島根原子力発電所2号機

誤操作の防止, 安全避難通路, 安全保護回路
(コメント回答)

平成27年7月
中国電力株式会社

緊急時対策所免震重要棟建物 2FL

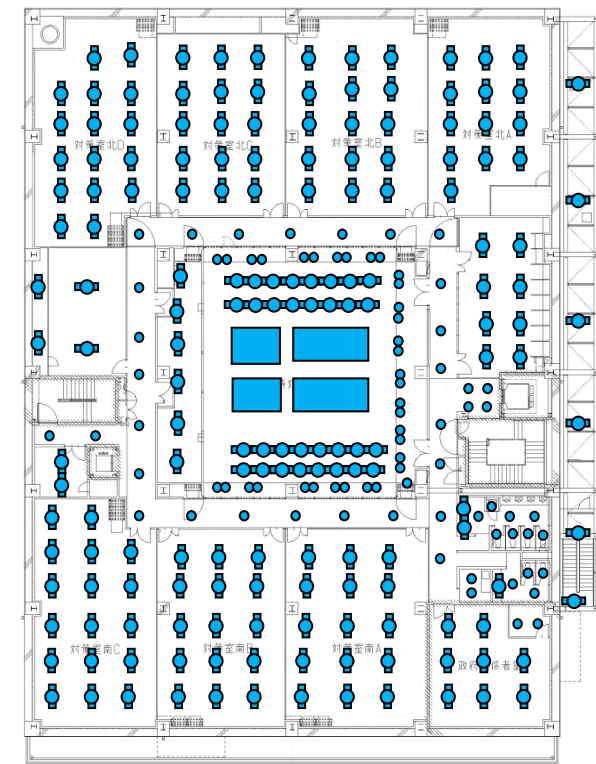
新たに追加される施設等については、当該条文への適合性を網羅的に説明すること。特に当該施設等における操作に係る作業用照明だけでなく、安全避難通路についても、新たに設置したり、再検討を行う場合は、第11条への適合性について具体的に説明すること。

✓ 新たに追加設置した発電用原子炉施設（建物・構造物）についても、基準に適合するように設計する。

- ・免震機能を有する緊急時対策所
- ・第1ベントフィルタ格納槽
- ・低圧原子炉代替注水ポンプ格納槽
- ・補助消火ポンプ格納槽
- ・緊急用電気室

図 主蒸気隔離弁閉インターロック

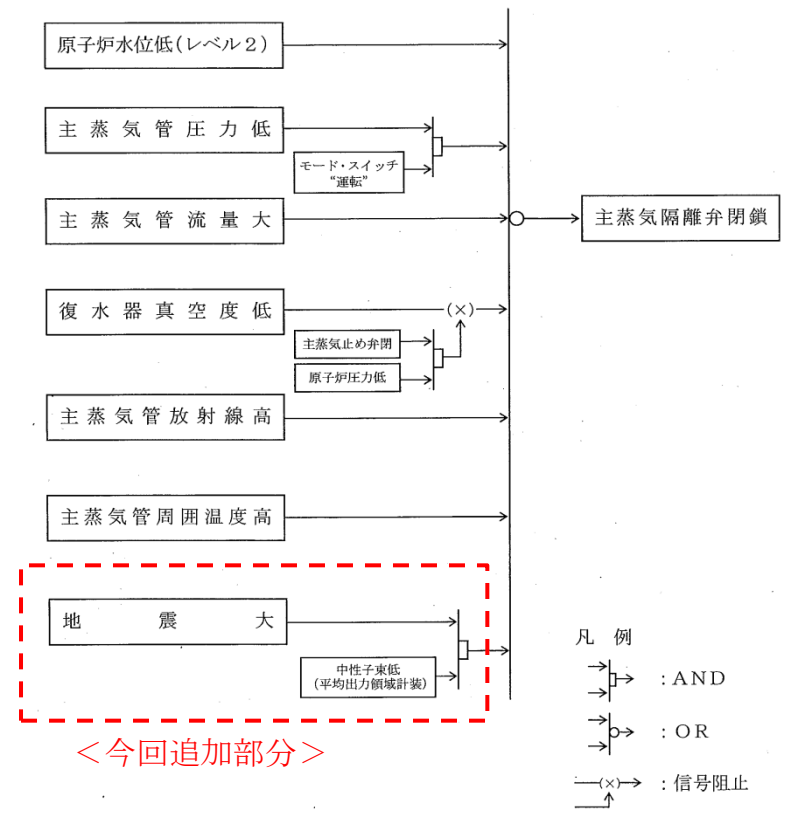
今回の設置許可申請に関し、安全保護回路に変更を施している場合については、基準適合性について十分説明すること。また、SAによる変更であっても、DBへの影響がないことを説明すること。

- ✓ 工学的安全施設作動回路の主蒸気隔離弁閉インターロックの条件信号に地震大、中性子束低を追加する。
- また、自動減圧系及び代替自動減圧機能の手動阻止回路を追加する。

- ✓ 主蒸気隔離弁閉インターロックの条件信号追加等が、設置許可基準規則第二十四条、十二条に適合することを確認した。
